中华人民共和国海事局

中国沿海港口航道图

# 改正通告

第14期(总第1121期)

# 深圳西部船舶定线制示意图

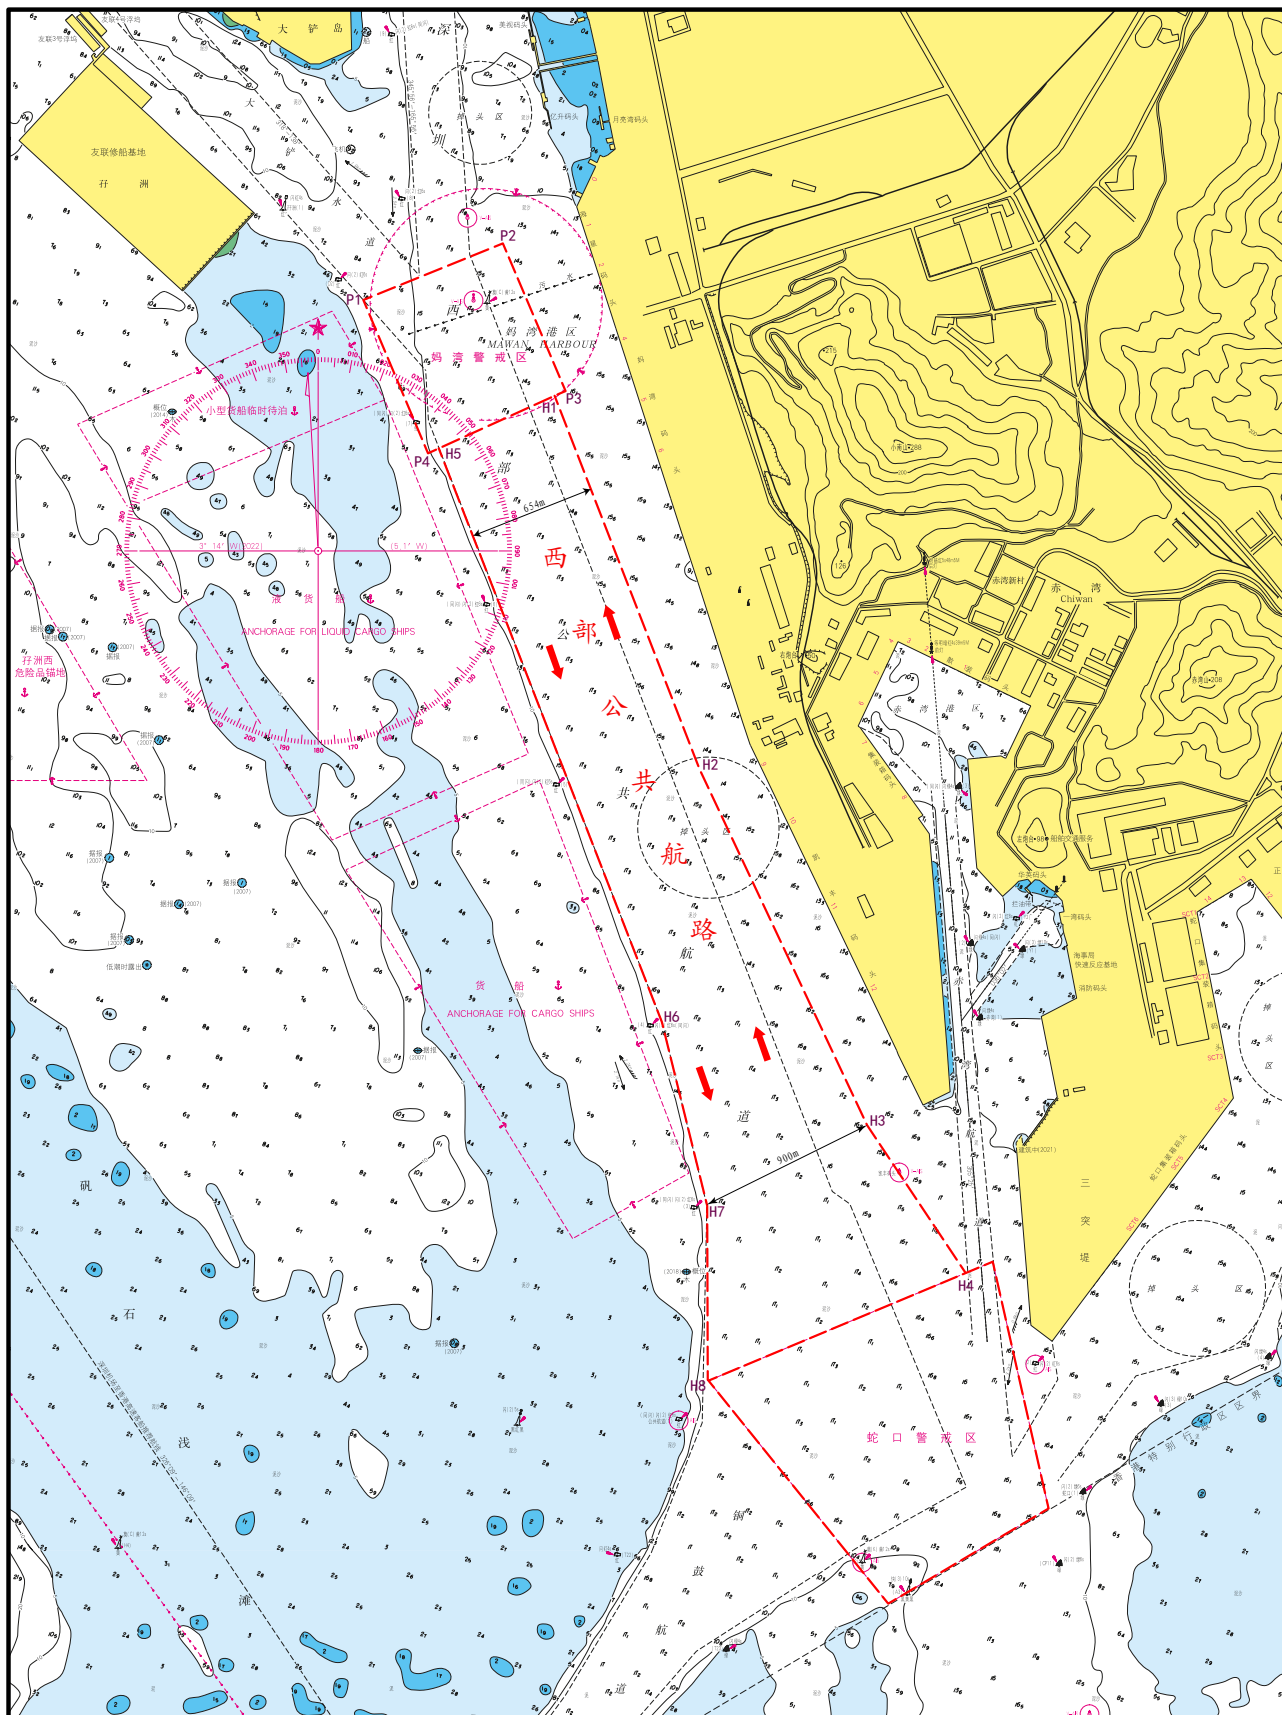
为进一步优化深圳西部水域通航环境,规范船舶航行秩序,提高船舶通航效率,保障水上交通安全,根据《中华人民共和国海上交通安全法》《深圳市海上交通安全条例》等规定,决定划定深圳西部船舶定线制,由深圳西部公共航路、妈湾警戒区、蛇口警戒区构成(详见附件)。现将有关事项通告如下:

深圳西部公共航路由西北界线(H1~H4点连线)和东南界线(H5~H8点连线)构成,为双向航路。航路走向339°/159°,长度2.75M,宽度654~900m,水深13.0~17.5m,南接蛇口警戒区,北接妈湾警戒区。界线各点坐标如下:

H1:22°29'26".1N、113°51'42".8E;  
H2:22°28'23".3N、113°52'09".0E;  
H3:22°27'23".4N、113°52'39".3E;  
H4:22°26'58".7N、113°52'57".0E;  
H5:22°29'17".3N、113°51'21".8E;  
H6:22°27'40".8N、113°52'02".2E;  
H7:22°27'09".9N、113°52'10".3E;  
H8:22°26'40".6N、113°52'10".4E。

妈湾警戒区为深圳西部公共航道(南段)、深圳西部公共航道(北段)及大铲水道交汇区域,由P1—P4点的连线构成。警戒区各点坐标如下:

P1:22°29'42".2N、113°51'08".2E;  
P2:22°29'51".7N、113°51'33".4E;  
P3:22°29'26".9N、113°51'44".7E;  
P4:22°29'16".4N、113°51'19".9E。

## 四、撤销北航道

加绘 分道通航航道东边界线及注记“深圳西部公共航路”,连接:  
(1)22°29′26″.1N、113°51′42″.8E  
(2)22°28′23″.3N、113°52′09″.0E  
(2)22°27′23″.4N、113°52′39″.3E  
(4)22°26′58″.7N、113°52′57″.0E  
分道通航航道西边界线及注记“深圳西部公共航路”,连接:  
(5)22°29′17″.3N、113°51′21″.8E  
(6)22°27′40″.8N、113°52′02″.2E  
(7)22°27′09″.9N、113°52′10″.3E  
(8)22°26′40″.6N、113°52′10″.4E  
警戒区范围线及注记“妈湾警戒区”,连接:  
(9)22°29′42″.2N、113°51′08″.2E  
(10)22°29′51″.7N、113°51′33″.4E  
(11)22°29′26″.9N、113°51′44″.7E  
(12)22°29′16″.4N、113°51′19″.9E  
(13)同上述(9)

注: 删除妈湾警戒区、深圳西部公共航路和蛇口警戒区范围内的旧航道边线及注记。  
深圳西部公共航路为双向航路,航路走向 339°/159°,水深 13.0m~17.5m。
